Licitación Publica 11/2025**“Unidad penitenciaria N° 13 - Piñero. Construcción Edificio de
Gobierno e Infraestructura general”****CIRCULAR N°1 – CON CONSULTA**

Por este medio esta Unidad Ejecutora comunica a los oferentes de la licitación pública 11/2025 que se han recibido las consultas vinculadas al llamado, que se transcriben a continuación junto a sus respectivas respuestas.

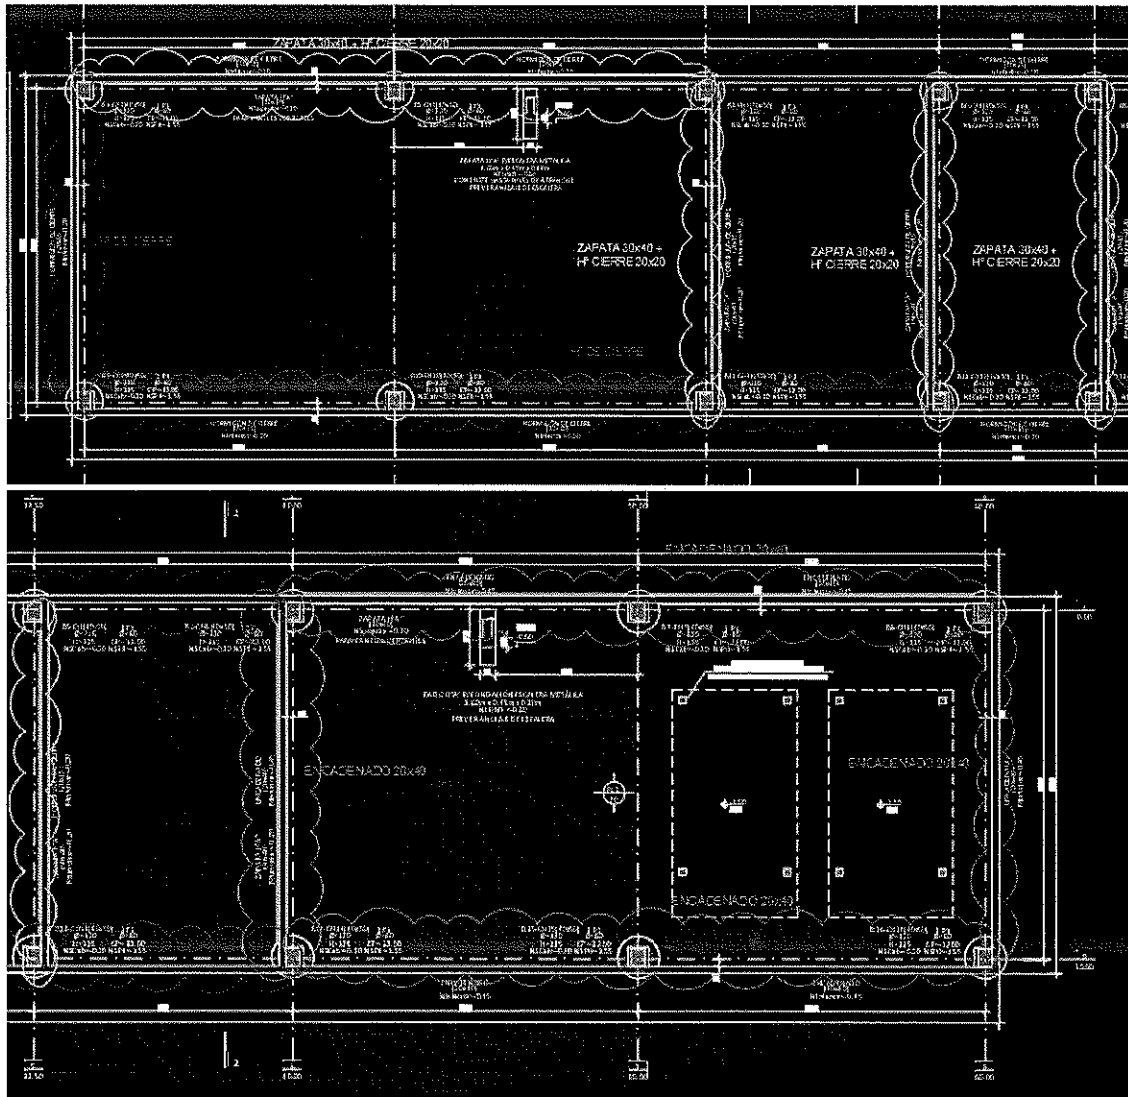
2 – En el plano 136-05_G D. E01.dwg, se observa en el sector del taller mecánico D10, que se debe ejecutar una platea de 20cm de espesor, a su vez, en el plano 128 - 05_G D - A.05 está indicado para ese mismo sector Pi3 (Pi3- Piso de H°A° - H30 e.12 cm s/contrapiso e. 8cm – Terminación llaneado - Incluye Aserrado/ Pintura Epoxi). Aclarar que es lo que se debe considerar para dicho sector.

3 - En el plano 136-05_G D. E01., se observa que en varios sectores se indican zapata de HºAº (30x40) y encadenado HºAº (20x40). A los fines de realizar el computo correctamente, se adjunta fotos de los planos con nubes de revisión donde se indica:

- En color fucsia: considerar sólo Hº de cierre (20x15)
- En color amarillo: considerar sólo Zapata de HºAº (30x40) + Hº de cierre (20x15)
- En color verde: considerar sólo encadenado HºAº (20x40).

Confirmar si las consideraciones realizadas son correctas.

- 1- Respondida en consulta N° 3.
- 2- Se deberá cotizar platea de 20cm de espesor con terminación llaneado.
- 3- La interpretación es correcta.
- 4- La interpretación no se ajusta a lo indicado en el plano 05_G B – E.01
- 5- Los tabiques pintados con hatch gris corresponden al cerramiento de paneles termoaislantes de las cámaras frigoríficas.

4 - En el plano 092 05_G B - E.01., se observa que en varios sectores se indican zapata de HºAº (30x40) + Hº de cierre (20x15) y en otros sectores solo Hº de cierre (20x15). A los fines de realizar el computo correctamente, se adjunta fotos de los planos con nubes de revisión donde se indica:

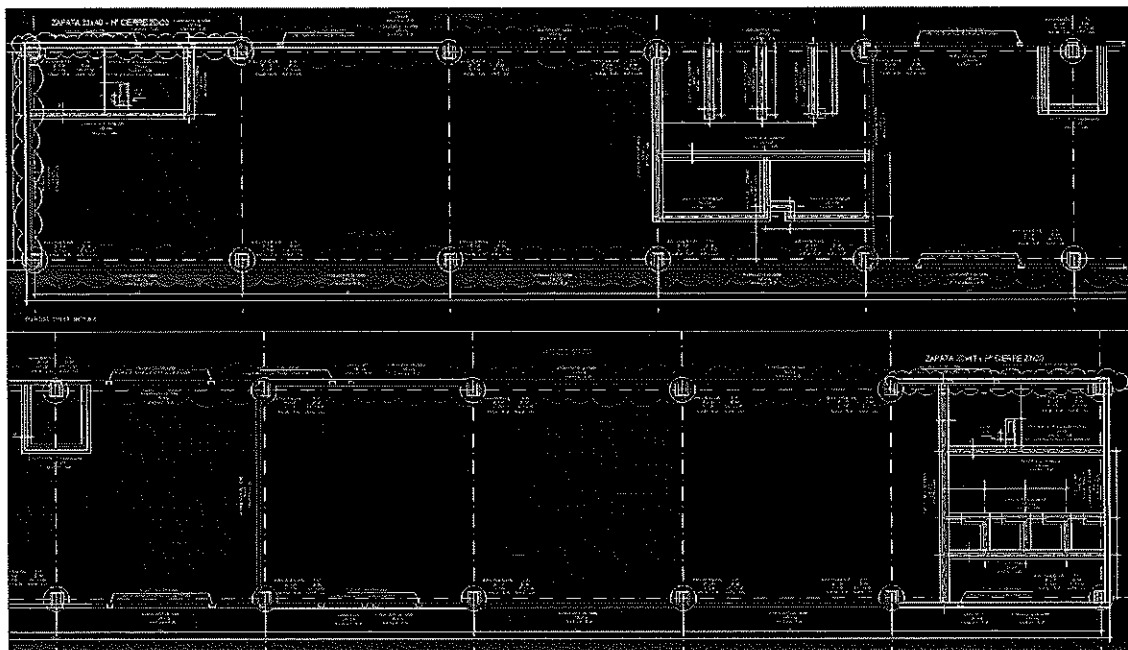
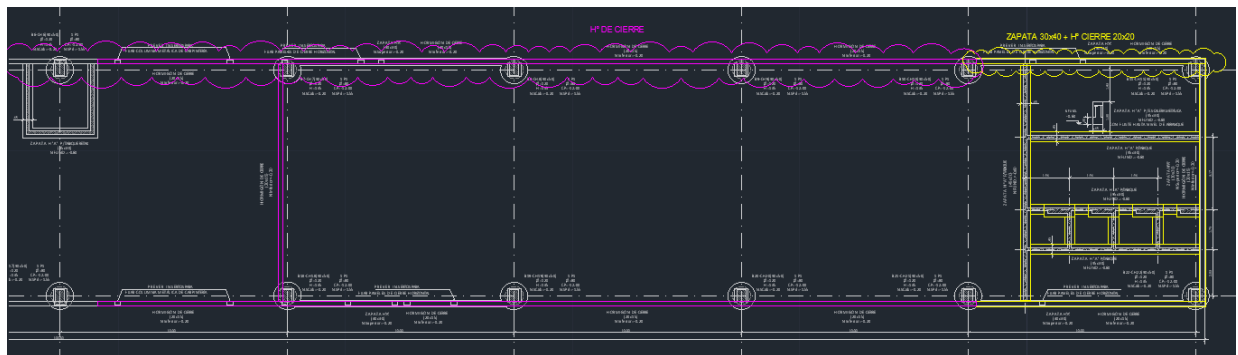
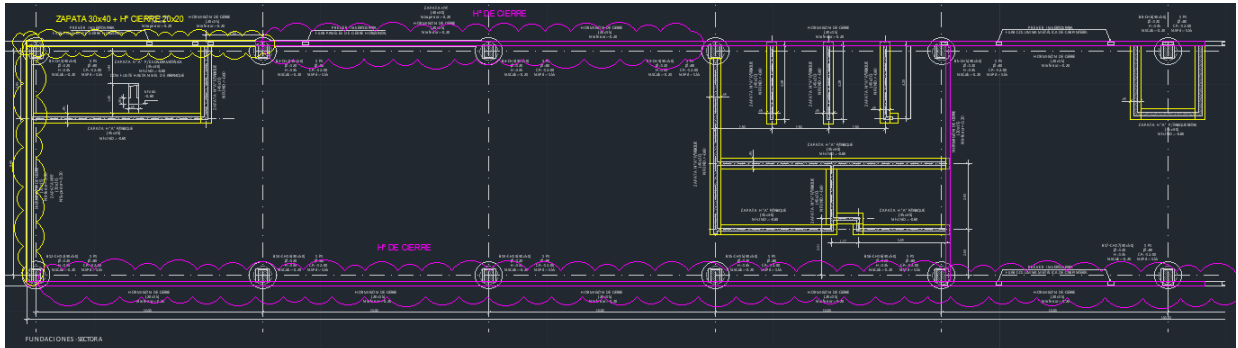
4 - En el plano 092 05_G B - E.01., se observa que en varios sectores se indican zapata de HºAº (30x40) + Hº de cierre (20x15) y en otros sectores solo Hº de cierre (20x15). A los fines de realizar el computo correctamente, se adjunta fotos de los planos con nubes de revisión donde se indica:

- En color fucsia: considerar sólo Hº de cierre (20x15)
 - En color amarillo: considerar sólo Zapata de HºAº (30x40) + Hº de cierre (20x15)
- Confirmar si las consideraciones realizadas son correctas.
